Onderwerp: Reactie op advies dorpsraad

Dank voor het advies over het Inrichtingsplan voor het Dorpscentrum van Hoek van Holland. Een gezellig en groen centrum is uiteraard belangrijk.

Voorlopig Inrichtingsplan
Dorpscentrum
Hoek van Holland - Dorp

Ik heb het team gevraagd om zo snel mogelijk een afspraak te plannen met uw dorpsraad. Deze bijeenkomst vindt plaats op donderdag 10 oktober.

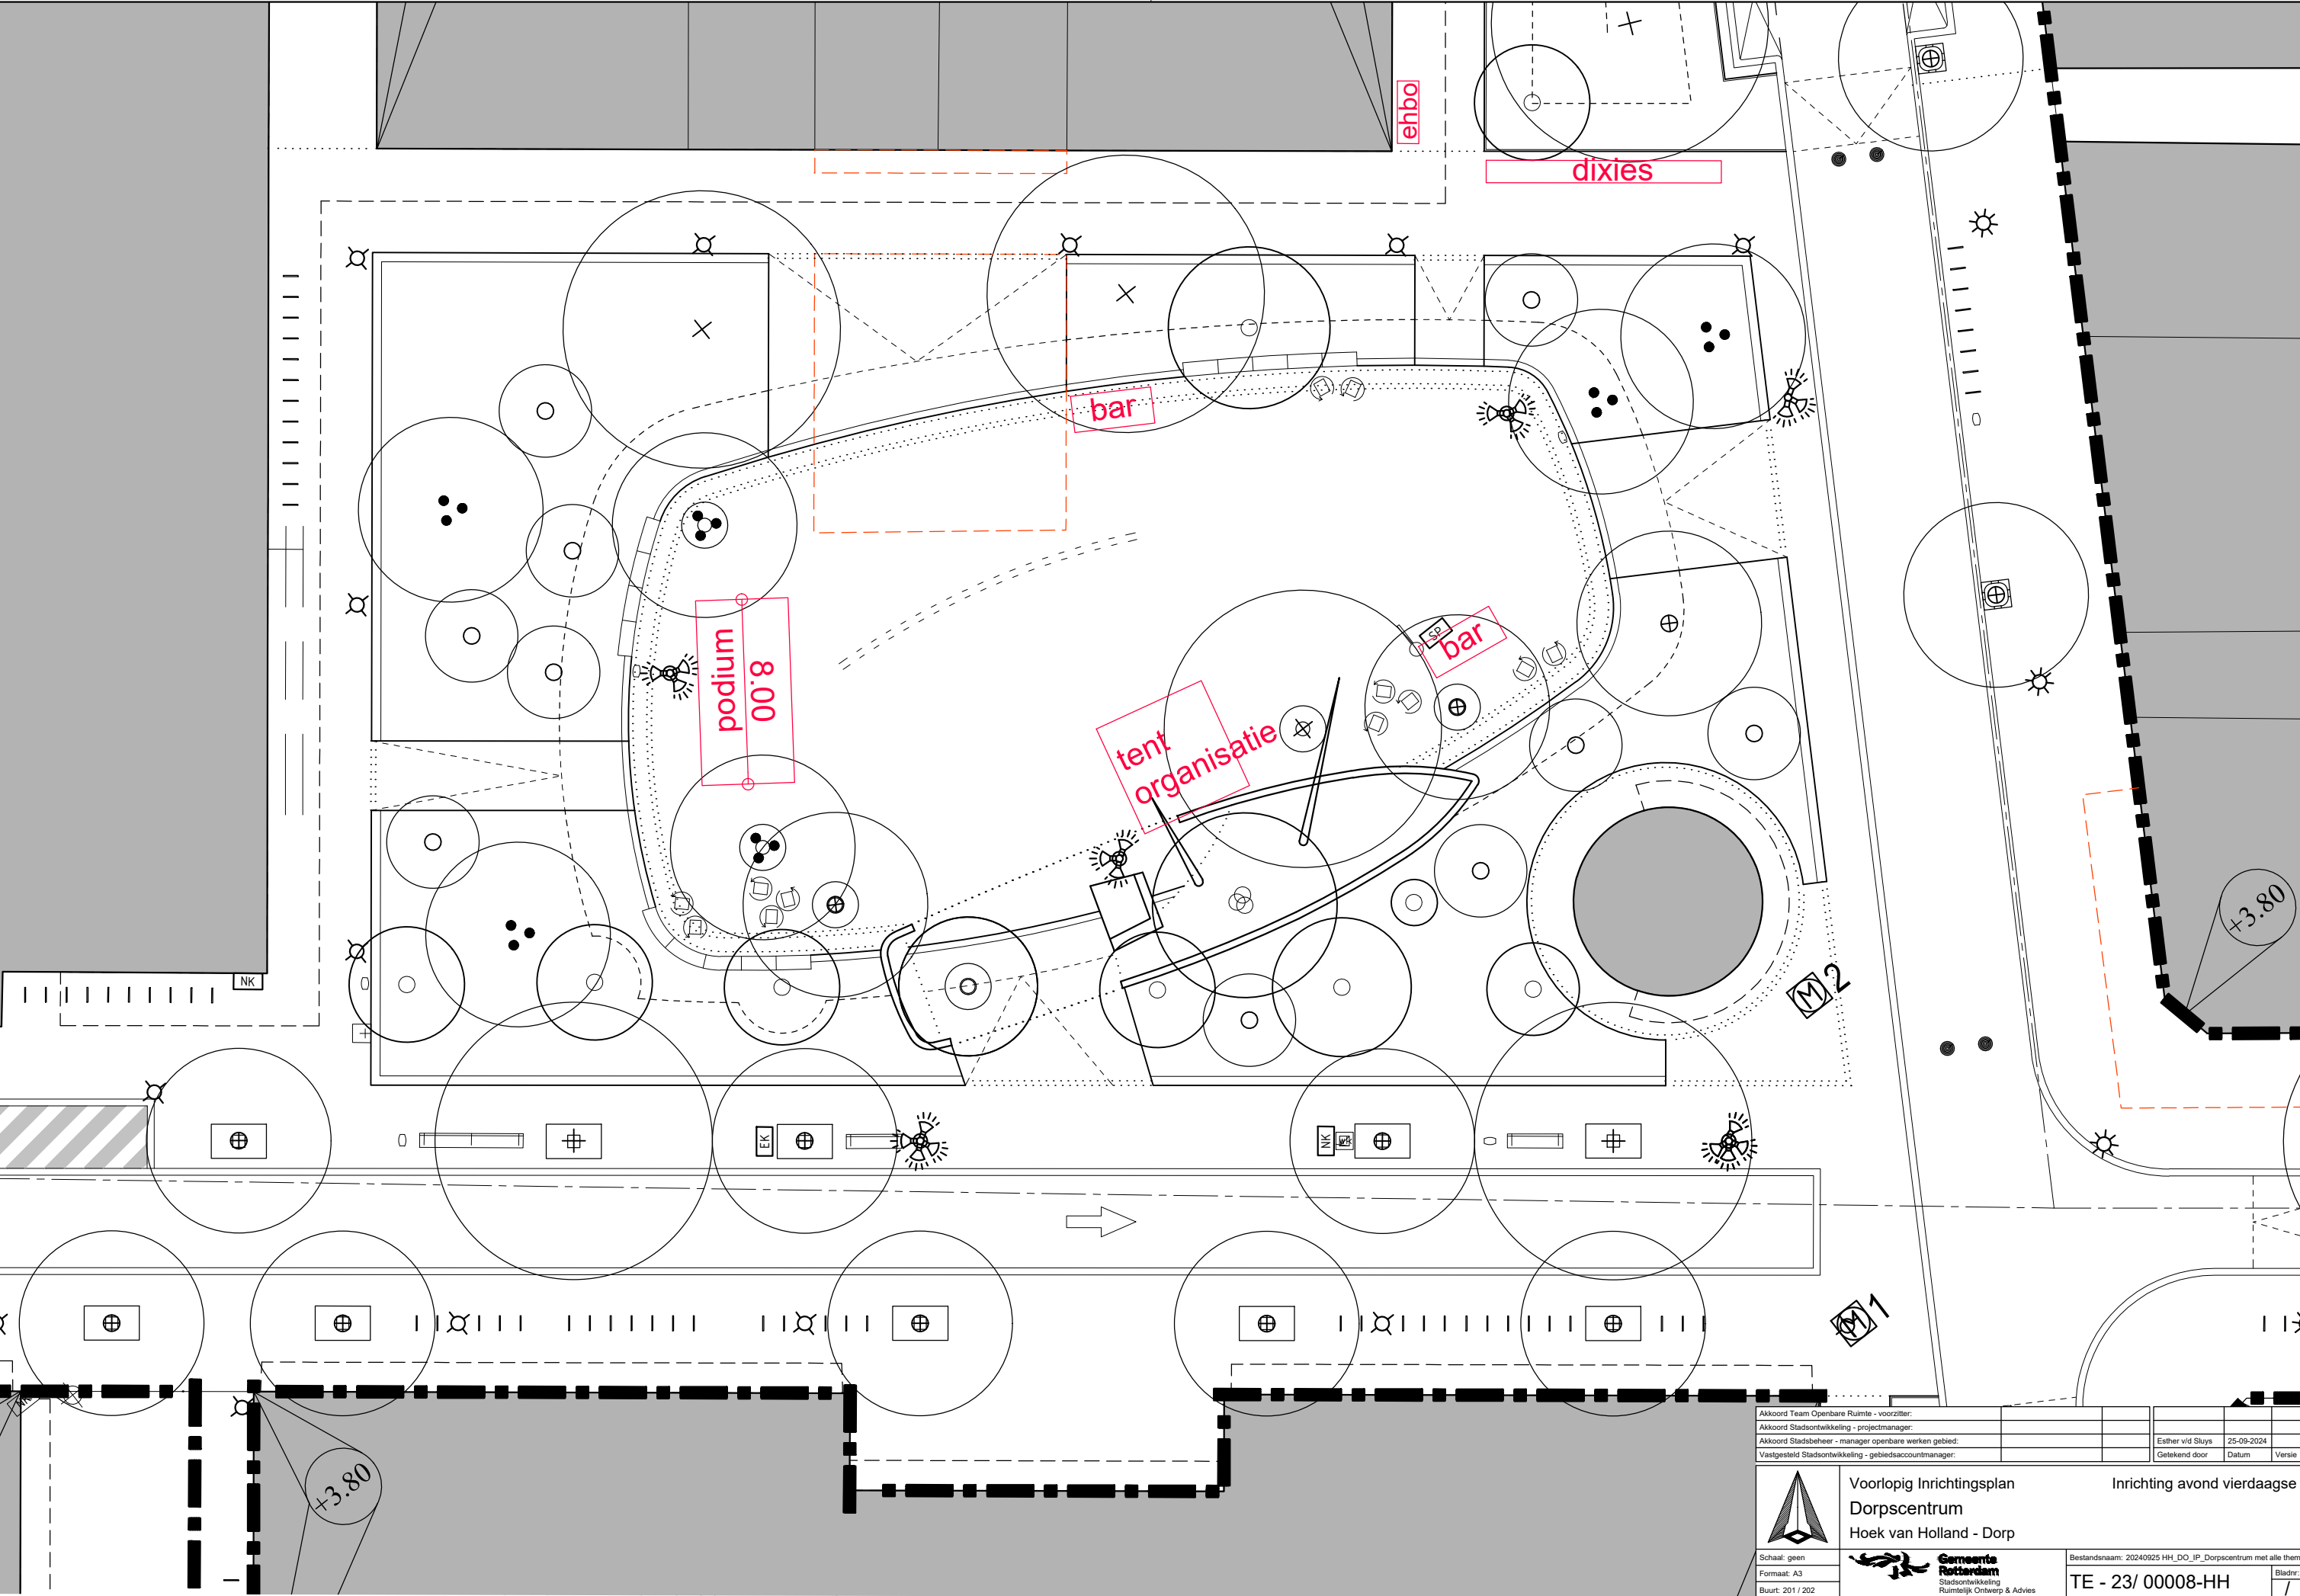
U geeft aan dat er te weinig ruimte is voor de evenementen. Het Brinkplein is dé plek voor dorpse evenementen. Voor een veelheid van de evenementen is uitgewerkt hoe deze passen op het plein. Dit is op 27 juni 2024 gepresenteerd aan de dorpsraad. De evenementen zoals de Operadag, Avondvierdaagse en Sinterklaasintocht passen in de nieuwe inrichting. Ook kan zwaar verkeer over het plein. De Kermis zal wel opnieuw ingepast moeten worden. Het kan zijn dat hiervoor een omleiding van het verkeer nodig zal zijn.

U geeft aan dat u geen duinlandschap wilt en dat u ze zich zorgen maken over het onderhoud van het groen. Het is jammer dat het verkeerde beeld ontstaan is door de formulering en de beelden van Arttenders. Het is niet de bedoeling dat er letterlijk een duinlandschap komt met zand en helmgras. Het nieuwe ontwerp is een 'knipoog' naar een duinlandschap zonder dit daadwerkelijk te maken, de Rietdijkstraat lag vroeger namelijk aan de duinen. De beplanting verwijst in kleur en textuur naar duinbeplanting. Er komen nieuwe bomen en robuuste planten die zowel tijdens droge als natte periodes aantrekkelijk zijn. Er komt geen losliggend duinzand. Door kleinschalig reliëf in de plantvakken wordt de suggestie van het duinlandschap versterkt.

Als laatste stelt u dat het parkeren onder druk staat en dat een hellingbaan, die parkeerplaatsen kost, niet gewenst is. De ervaren parkeerdruk is bekend. Het projectteam heb ik gevraagd om nog eens kritisch naar het nut en de noodzaak voor het plaatsen van de hellingbaan te kijken.

De markt is van groot belang voor de aantrekkelijkheid van het centrum. Net als de dorpsraad verdient deze een goede plek in het centrum. Met de markt is overlegd hoe zij het beste op het plein passen. De markt is een vrije markt, wat betekent dat er geen locatie opgelegd kan worden. De markt wil een centrale plek waar ze geen windoverlast ervaren. Ze hebben de voorkeur uitgesproken voor de Rietdijkstraat en aansluitend het oostelijke deel van het Brinkplein. De markt komt hierdoor niet op parkeerplaatsen of in de

Een doordacht robuust beplantingsplan en duidelijke afspraken over het onderhoud voorkomt herhaling. De aanloop van dit project is anders dan twee jaar geleden. Er is nu meer voorbereidingstijd en het beplantingsplan kent minder risico's. Echter, groen blijft een natuurproduct en er kan altijd iets misgaan.

Op de Pastoor Onderwaterhof gaan handhavers de komende periode op de blauwe zone controleren. Er is een periode geweest dat zij waarschuwden met briefjes, nu wordt er beboet. Om iets te doen aan de metroreizigers die op de Pastoor Onderwaterhof parkeren, wordt een communicatiecampagne georganiseerd die bezoekers vraagt om op de P+R te parkeren als zij doorreizen met de metro. De overlast is begrijpelijk maar het is een openbaar parkeerterrein. Om echt te sturen is de enige optie betaald parkeren.
